Studio di Impatto Ambientale ENI PROGETTO ITALIA IMPIANTO EOLICO PORTO TORRES (34 MWp)

Integrazioni Volontarie – Parziale riscontro alla nota del Ministero per i Beni e le Attività Culturali e per il Turismo di cui alla Nota Prot. n. 0016960-P del 5 Giugno 2020

Questo documento contiene le Integrazioni Volontarie predisposte dal Proponente in riscontro ad una parte delle osservazioni contenute nella nota del MIBACT trasmessa in data 5 Giugno 2020, inerente il Progetto per la realizzazione di un Impianto Eolico, di potenza pari a 34 MW, nel sito industriale di Porto Torres – area di proprietà di eni Rewind sita in Porto Torres, Porto Torres (SS).

Tavola: 1 ALLEGATO 2 – Tavola delle interferenze tra il progetto e la fascia di rispetto del Nuraghe Ferrali identificata durante il rilievo del 28/08/2020

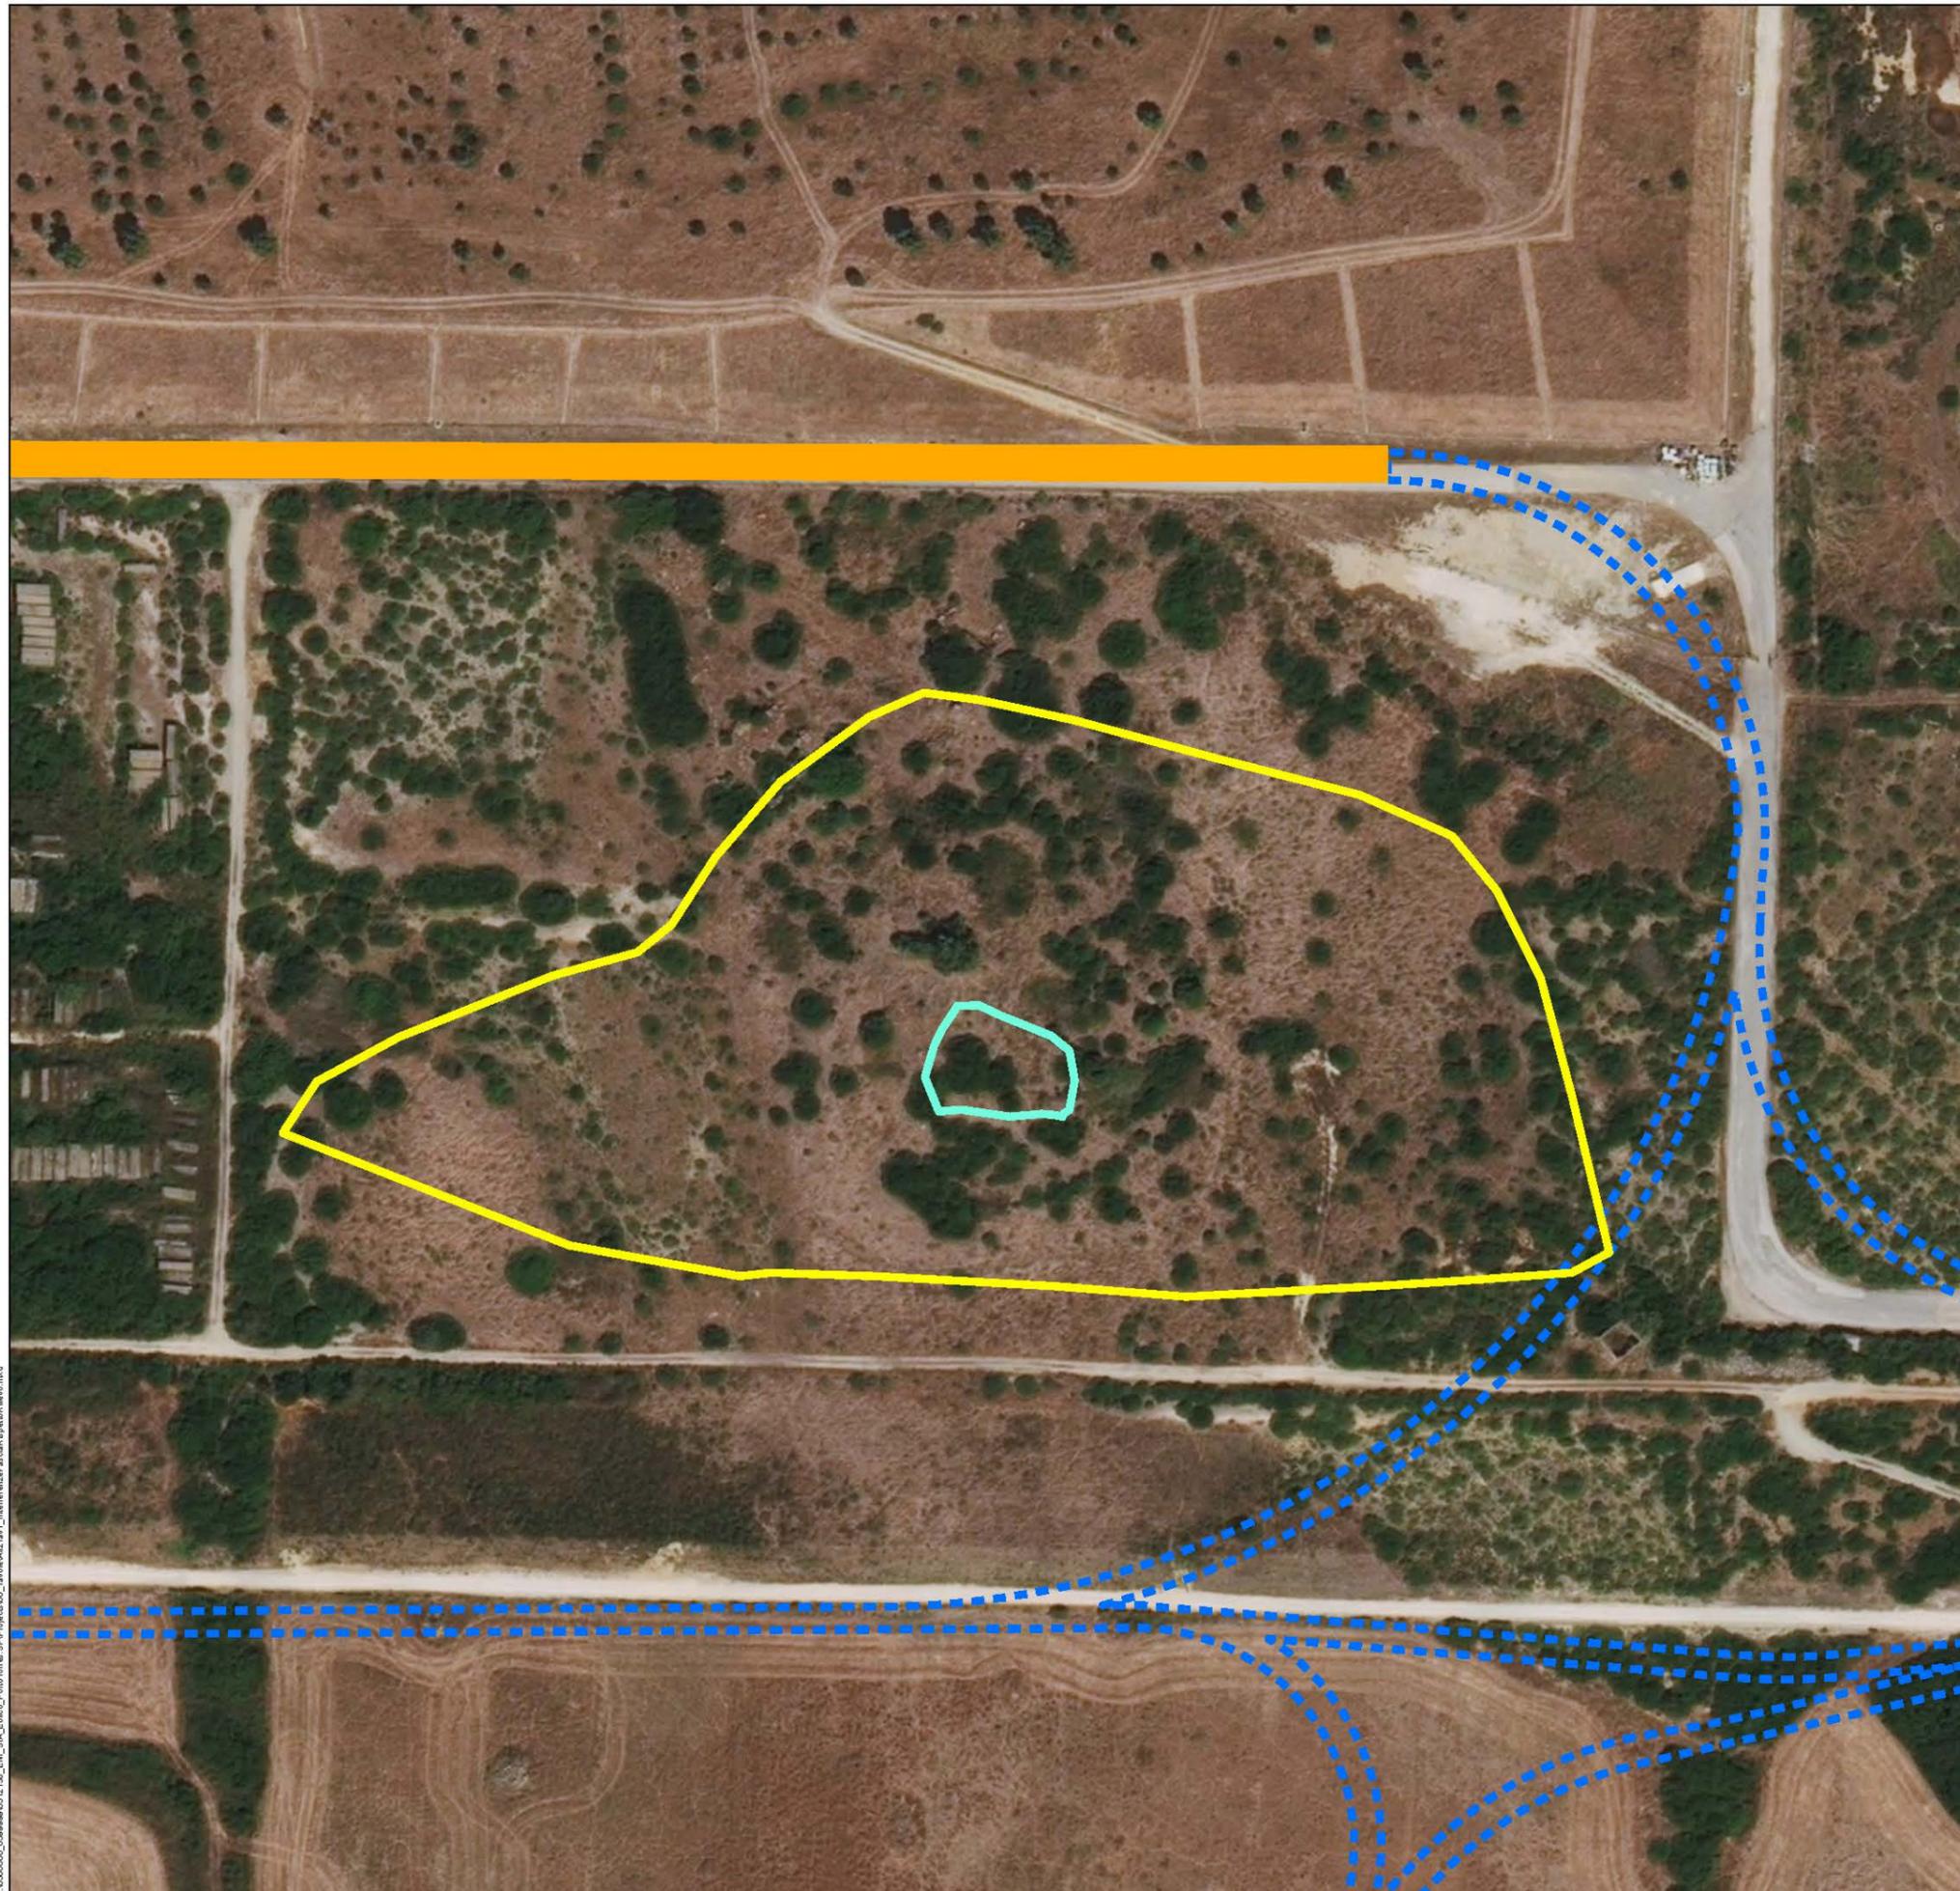
"8. Bene paesaggistico tipizzato e individuato "Nuraghe Ferrali" (PPR - ID 4177): si chiede di produrre un elaborato cartografico di dettaglio (in scala 1:200 almeno; cfr., quale modello, gli elaborati "Planimetria degli scavi, degli sbancamenti e dei rinterri (Keyplan su ortofoto)" e "Planimetria Generale di Impianto - Quadrante 23") con il quale, rappresentando il predetto bene paesaggistico e le relative fasce/zone di cui al punto 7 del presente elenco (compresa la relativa area dichiarata ad alto grado di rischio archeologico), siano riprodotte tutte le opere e le strutture (comprese quelle di cantiere o connesse) ivi ricadenti e previste per la realizzazione dell'impianto eolico (per esempio: viabilità di cantiere e definitiva; cavidotti di connessione elettrica; fasce DP A-Distanza di prima approssimazione dei cavidotti; ecc.). Si deve verificare, anche, la fattibilità di escludere la realizzazione di qualsivoglia opera nel relativo intorno, come dichiarato ad alto grado di rischio archeologico nella Relazione archeologica (cfr. SIA - Allegato 10 - Valutazione Preventiva di Interesse Archeologico - pp. 31-32 -, e suo Allegato 1, Carta del potenziale archeologico). Inoltre, si devono produrre specifici fotoinserti delle suddette opere da e verso il bene paesaggistico sopra indicato, comprendendo anche gli aerogeneratori WTG-03 e WTG-05."

- a) *Prodotte un elaborato cartografico di dettaglio con il quale, rappresentando il predetto bene paesaggistico e le relative fasce/zone di cui al punto 7 del presente elenco, siano riprodotte tutte le opere e le strutture ivi ricadenti e previste per la realizzazione dell'impianto eolico.*

Si rimanda alle tavole in **All. 2** ed **All. 3** al presente documento, che riportano uno stralcio della planimetria di progetto (per il progetto complessivo si veda il documento "Inquadramento impianto eolico su ortofoto", documento di Progetto n. SY2400FGDG00140) ed evidenziano l'unica, minima, interferenza esistente tra le fasce di rispetto del Nuraghe Ferrali ed un tratto limitato di viabilità di progetto. Si fa presente che sono state considerate sia la fascia di rispetto del Nuraghe Ferrali riportata nel PUC (Tavola in **All. 3**), nella Tavola SC.A.07a_3, che la più recente fascia di rispetto identificata dalla Dott.ssa Tadeu durante il rilievo del 28 agosto 2020 (Tavola in **All. 2**).

Si conferma che il suddetto tratto di viabilità potrà NON essere realizzato, lasciando libere le fasce di rispetto del Nuraghe da qualsiasi tipo di opera.
